OGGETTO: Istanza per l'avvio della procedura di verifica di assoggettabilità a VIA ai sensi dell'art.20 del D.Lgs.152/2006 e s.m.i. relativa al progetto "Miglioramento tecnologico del Sistema recupero vapori Terminale Marittimo Raffineria eni di Taranto".

Trasmissione Nota tecnica di riscontro.

NOTA TECNICA

Riscontro alla comunicazione della Regione Puglia

La figura 3 riporta lo schema a blocchi semplificato della nuova unità VRU/VCU.

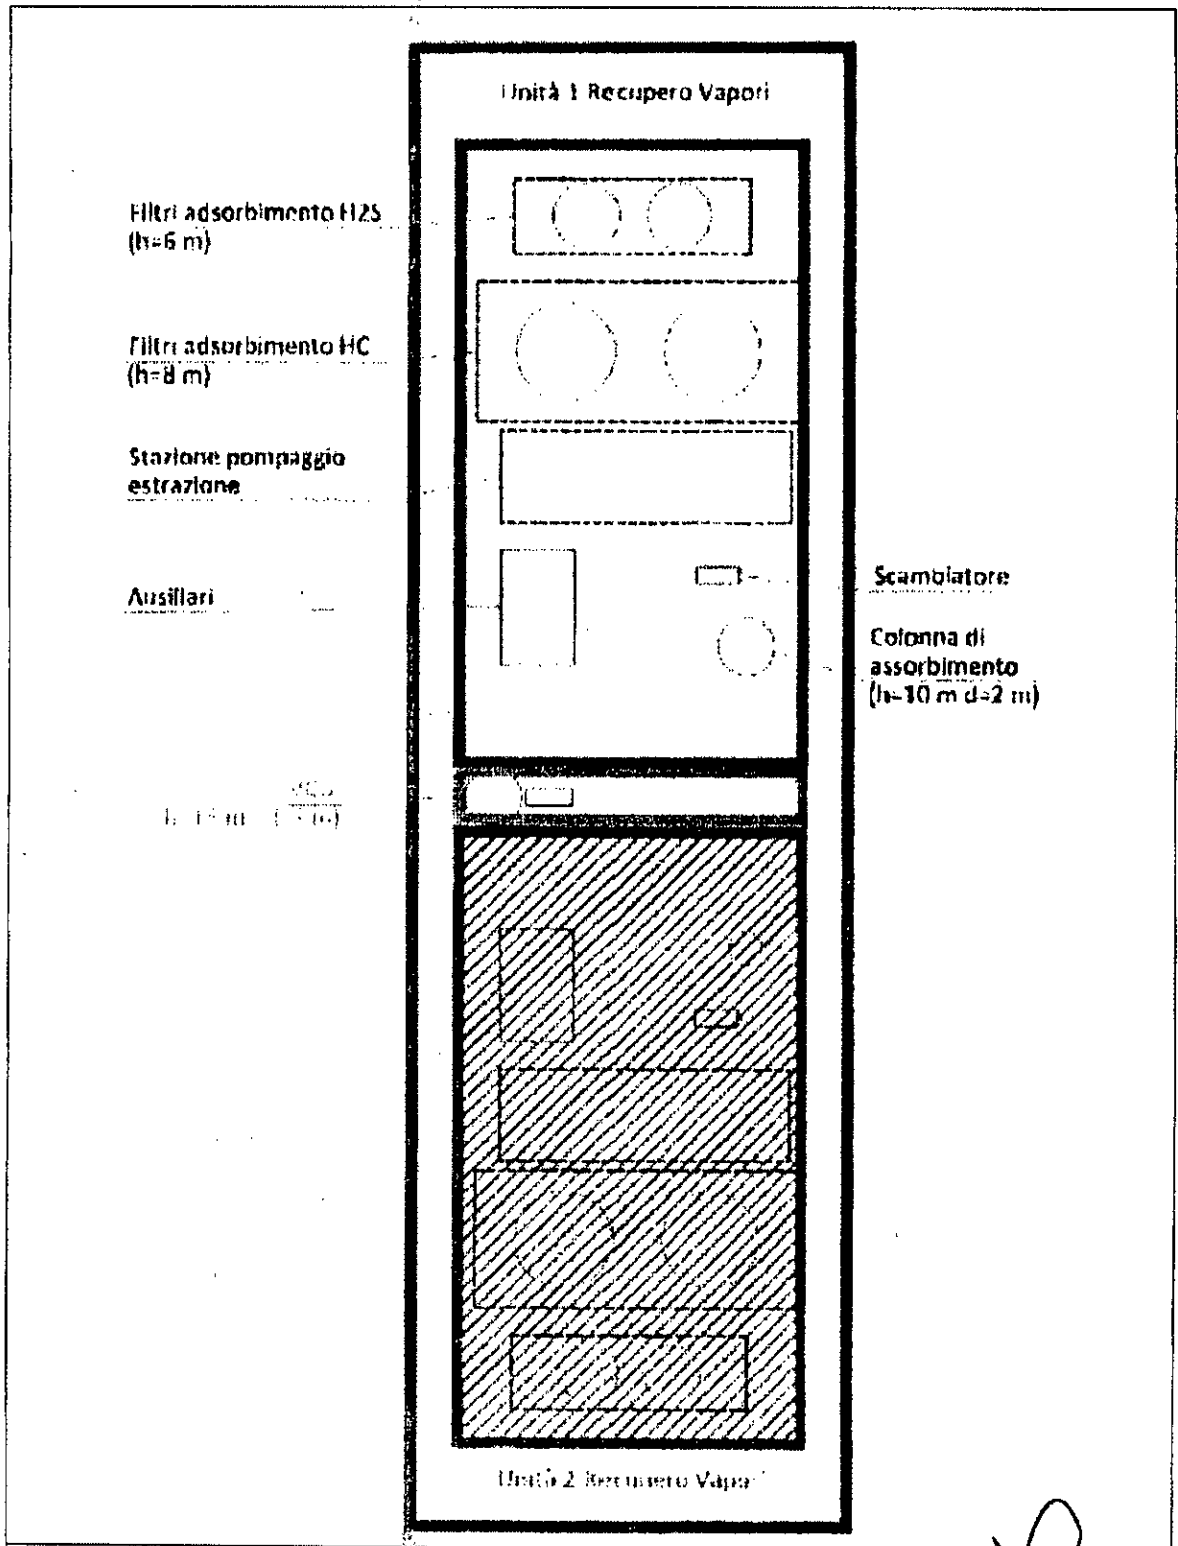
Che venga riportato frequenza - numero e modalità di sostituzione, nonché di smaltimento dei filtri a carbone attivo, utili alla cattura dei residui.

L'impianto previsto utilizza filtri per l'assorbimento della H₂S e degli idrocarburi presenti nei vapori trattati generati dal caricamento nave.

Per l'assorbimento dell'H₂S, ciascun package VRU è dotato di vessel contenenti tali filtri la cui durata minima è di circa 6 mesi.

Analogamente, la sezione di assorbimento degli idrocarburi prevede, su ciascun package VRU, assorbitori contenenti filtri la cui durata minima garantita varia dai 5 ai 15 anni.

Il valore definitivo, in termine di durata e di numero dei filtri, verrà definito in fase di progettazione esecutiva.
